■ 江东新区高校区安居房项目装配式建筑奖励建筑面积和方案变更公示启事

江东新区高教组团JDGJ-08-05地块

总建筑面积增加7209.97m²，地上建筑面积增加6859.97m²，地下建筑面积增加350m²。

35#楼一层平面图-变更后

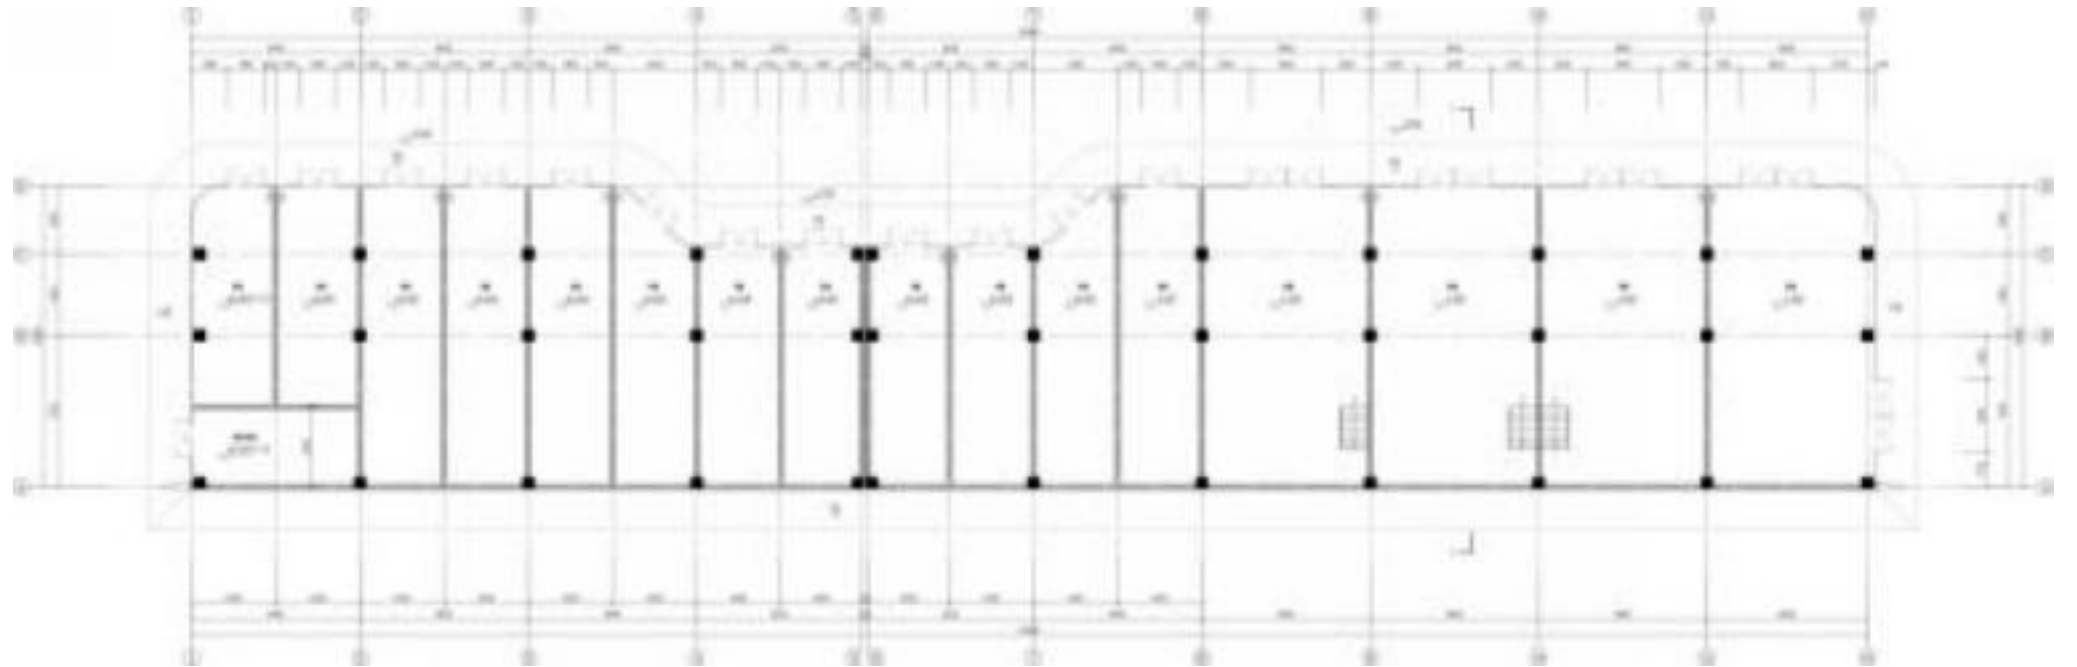
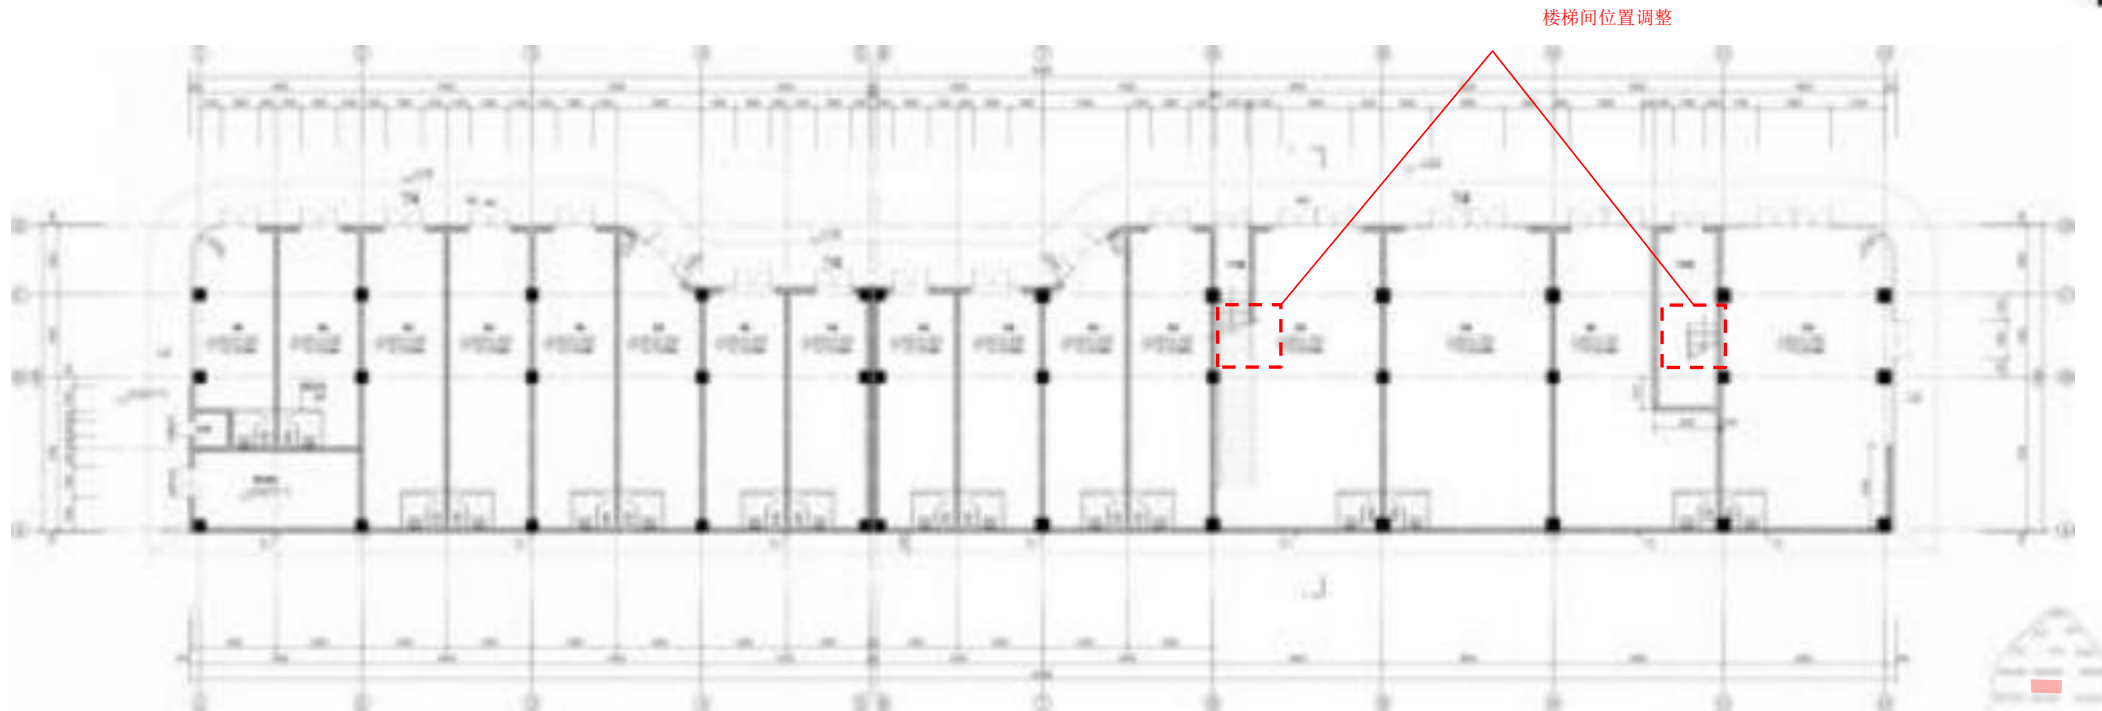
变更说明：
① 商铺楼梯位置调整。

35#楼二层平面图-变更后

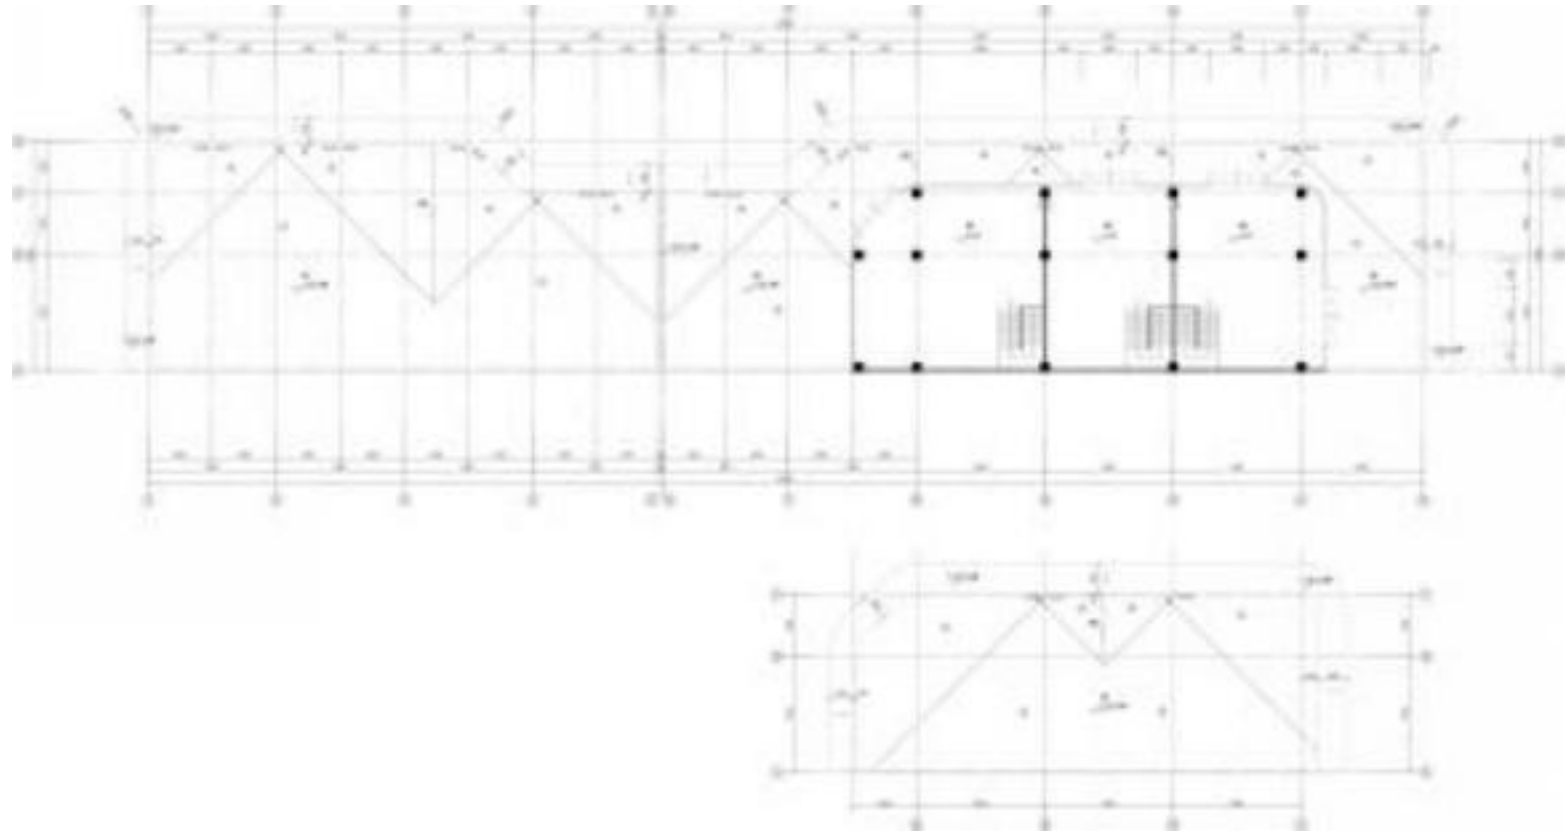
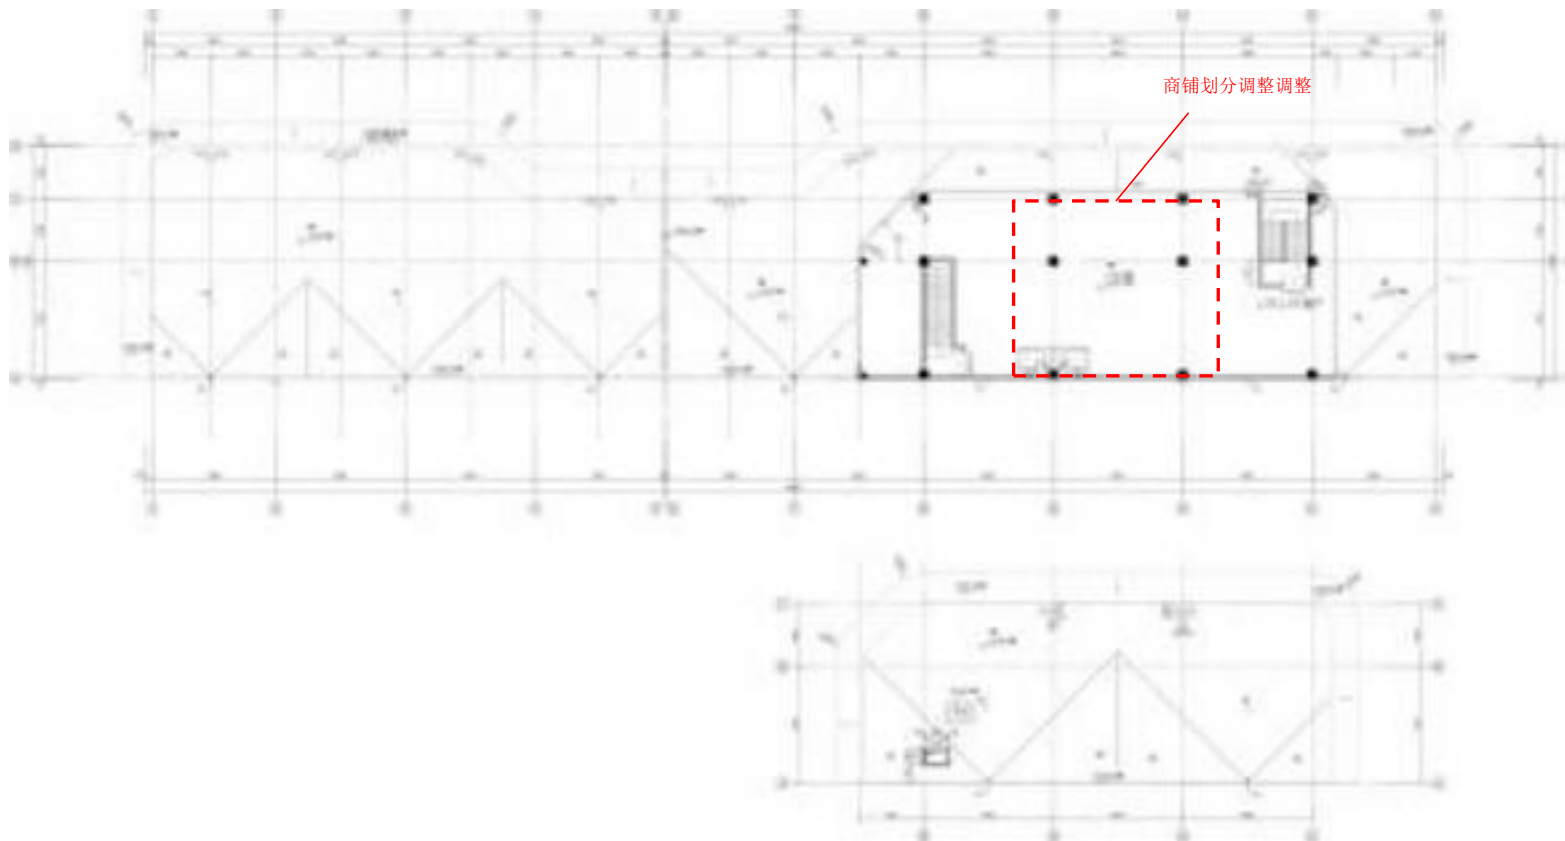
变更说明：
① 商铺划分调整。

36#楼一层平面图-变更后

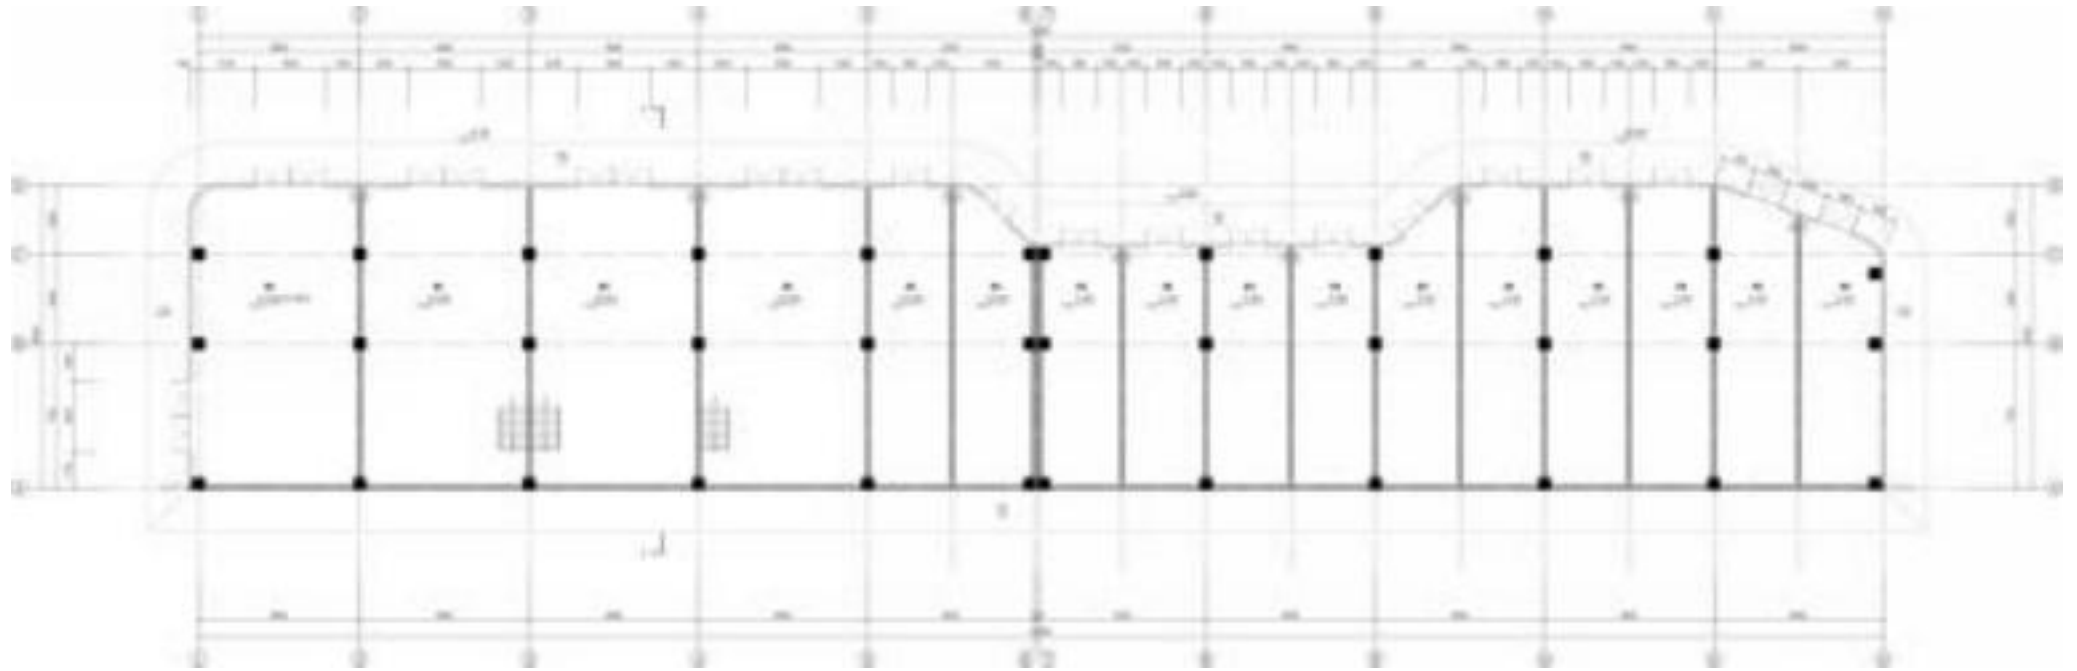
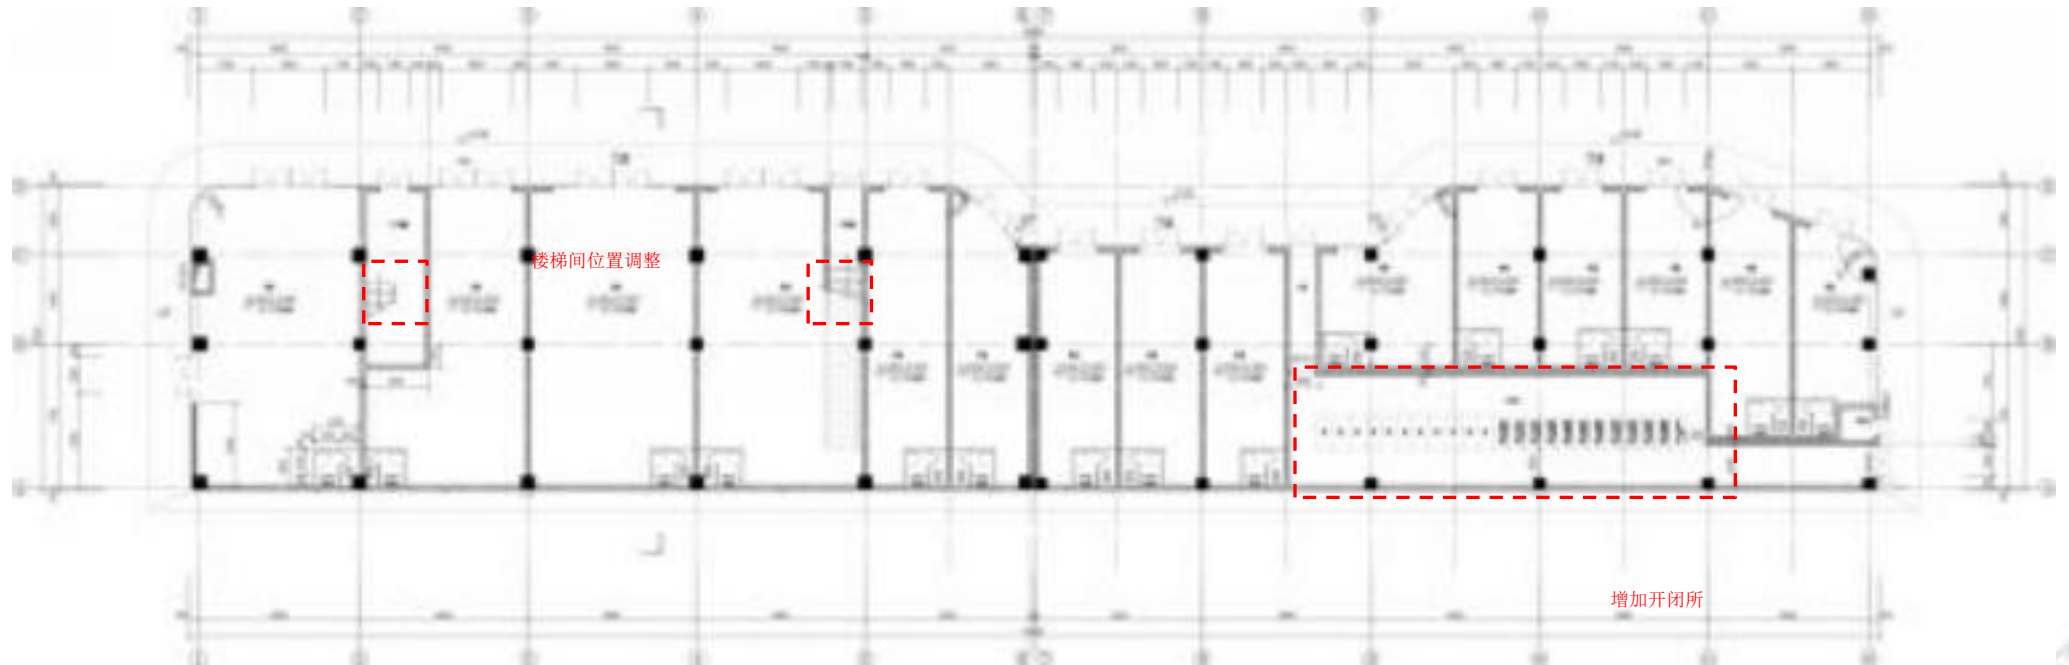
- 变更说明：
①楼梯间位置调整；
②增加开闭所。

36#楼二层平面图-变更后

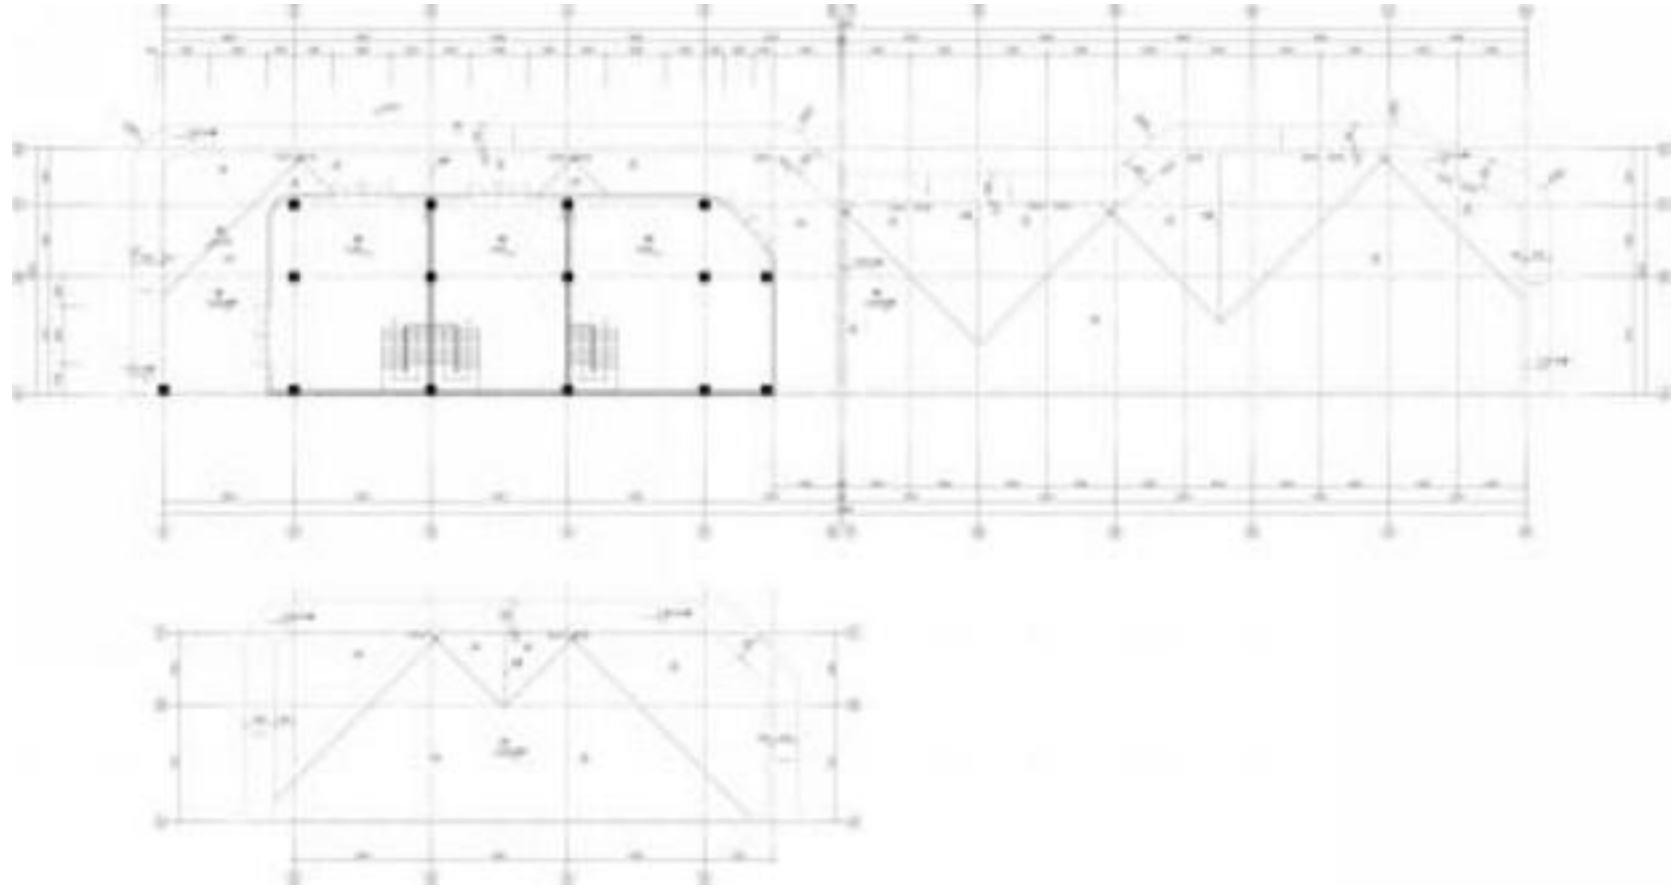
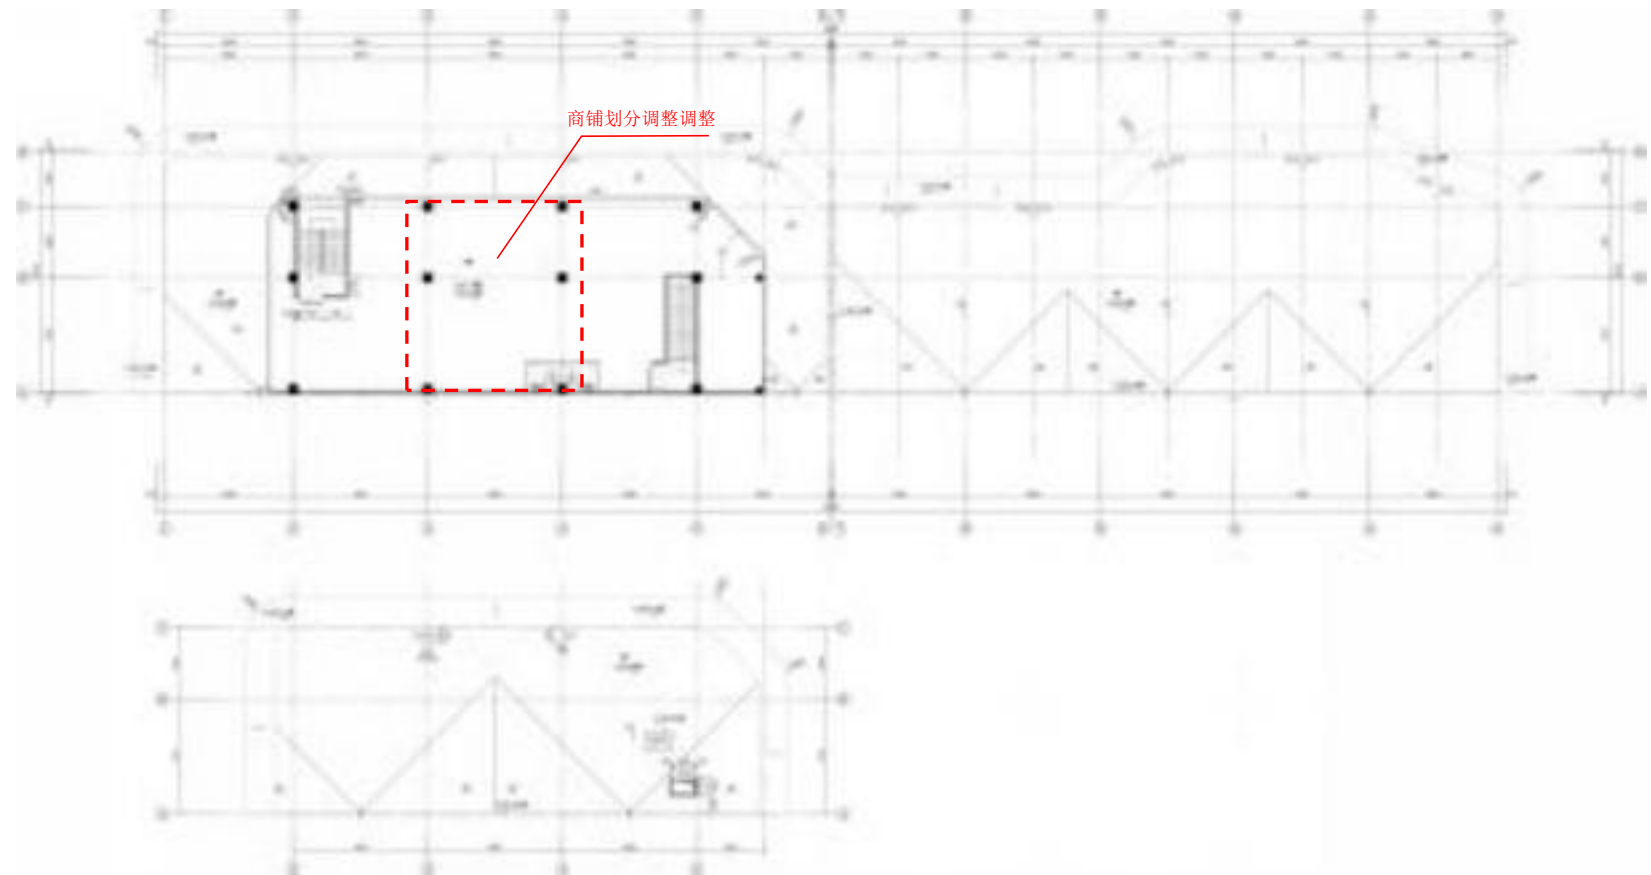
变更说明：
① 商铺划分调整。
